Ministero della Transizione Ecologica

OGGETTO: [ID 8071] Autostrada A13 Bologna-Padova ampliamento alla terza corsia Tratto Monselice-Padova sud. Modifiche non sostanziali apportate al progetto di cui al decreto di compatibilità ambientale n. 134 del 30/03/2018 - Valutazione preliminare ai sensi dell'art. 6, c. 9 del D. Lgs. 152/2006. Nota Tecnica.

Figura 2: Soluzione progettuale svincolo di Monselice (Fonte: Lista di controllo)

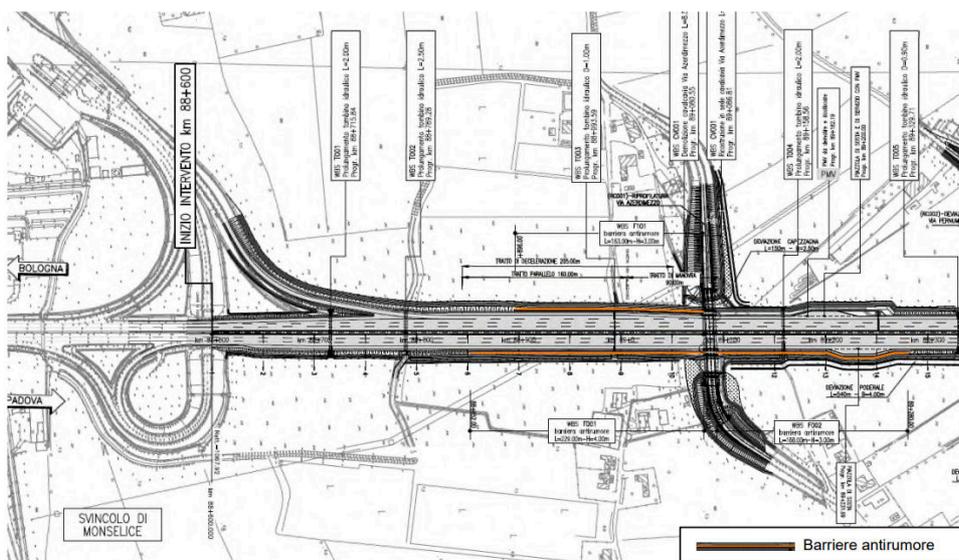
Gli interventi di progetto prevedono l'adeguamento delle geometrie di attacco alle rampe dello svincolo e lo spostamento della piazzola con Pannello a Messaggio Variabile (PMV) presente al km 89+132,19, di circa 70 m a Nord.

In particolare, le modifiche progettuali consistono nell'introduzione della corsia di diversione e nella chiusura dell'ampliamento alla III corsia dopo il punto di sfocco fra autostrada e rampa. L'adeguamento dello schema di uscita dello svincolo di Monselice rende necessario lo spostamento verso nord della piazzola di sosta con il PMV, ubicata in carreggiata sud. L'area interessata dallo spostamento della piazzola è in corrispondenza del km 89+200 a nord del cavalcavia CV001. Secondo quanto riportato dal proponente, la soluzione comporta solo leggere modifiche in termini di occupazione del suolo, ma in termini di impostazione progettuale non rappresenta alcuna variazione, né genera alcun cambiamento sui volumi di traffico valutati nello Studio di Impatto Ambientale.

Figura 3: Ottimizzazione uscita svincolo di Monselice e chiusura dell'ampliamento alla terza corsia. A sinistra PD in valutazione preliminare, a destra PD presentato in Conferenza di Servizi (Fonte: Allegati alla Lista di controllo)

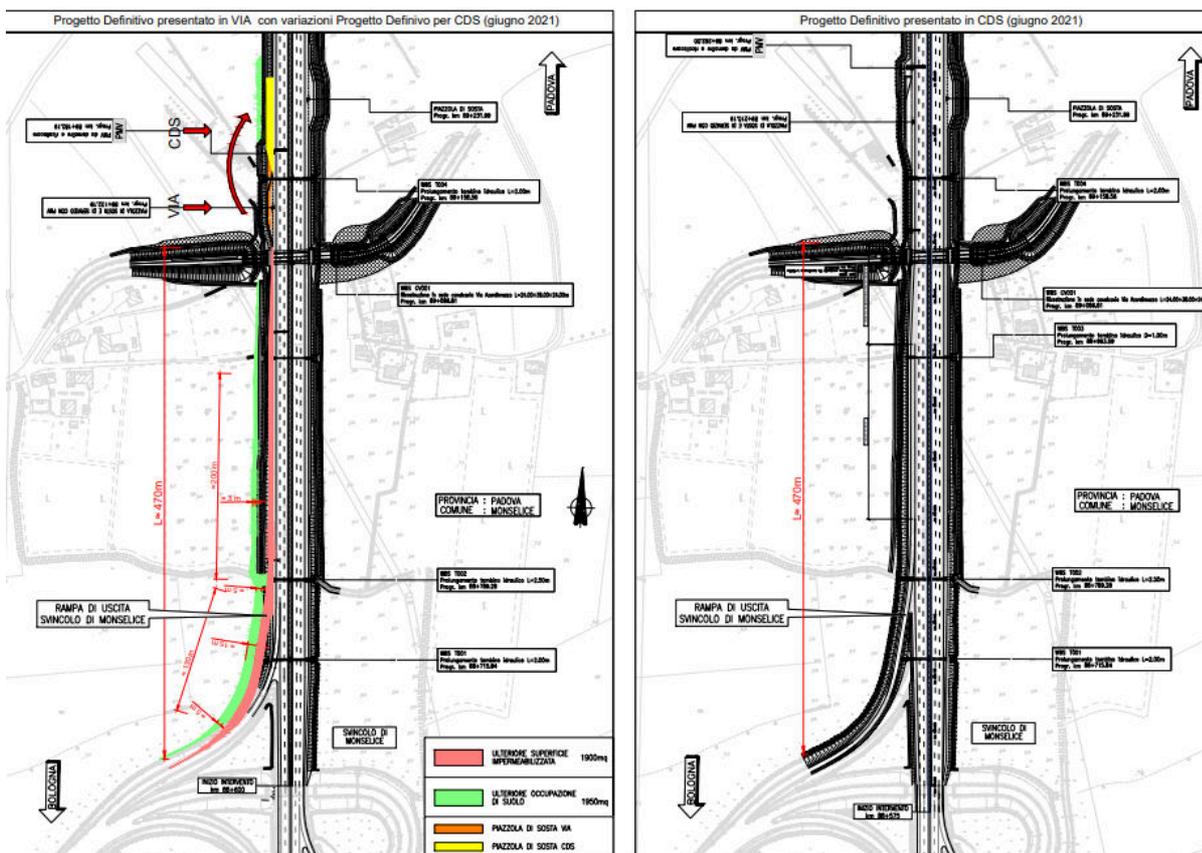
Secondo quanto indicato nella Lista di controllo, rispetto al progetto approvato le modifiche progettuali oggetto di valutazione preliminare comportano puntuali e limitate modifiche all'uso del suolo previsto, determinate dalla introduzione della corsia di diversione mediante lieve rettifica del bordo stradale in corrispondenza dello svincolo di Monselice e dal conseguente spostamento a Nord della piazzola di sosta localizzata inizialmente in corrispondenza dell'attuale inizio della corsia di diversione.
